品番	TK 51A1RX B	品名	台付シングル13 (イオン水生成器) (シャワー・ソフト) (台所)	1 / 4
----	-------------	----	------------------------------------	-------

金具補修品注意情報	C_0029
-----------	--------

件名	シングル本体部交換時の注意事項
----	-----------------

対象製品	TK51-1XB,TK51-1RXB,TK51-1SXB,TK51A1XB,TK51A1RXB
------	---

延長用フレキホース

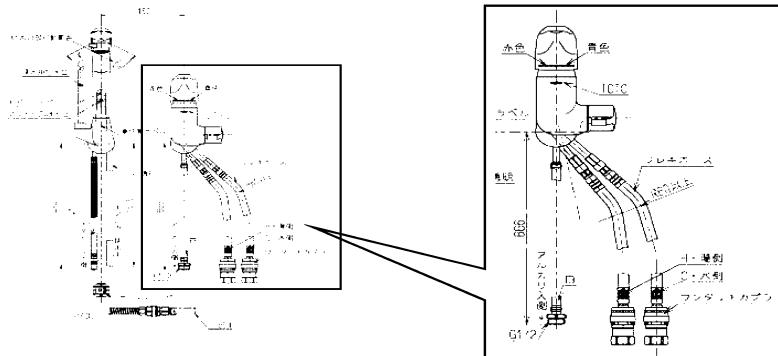
対象製品におきましては、 で囲われたシングル本体部交換の際は、給水ホースが既存止水栓に届かないため、延長用のフレキホースを追加で手配が必要です。

その他、シャワーホースとの接続部材が合わせて手配が必要です。

また、アルカリ入側の寸法が 866mm⇒1800mm に長くなります。(ご使用には問題はありません)

シングル本体部、フレキホースの品番、その他接続部材の品番につきましては、Q&Aにてご確認ください。
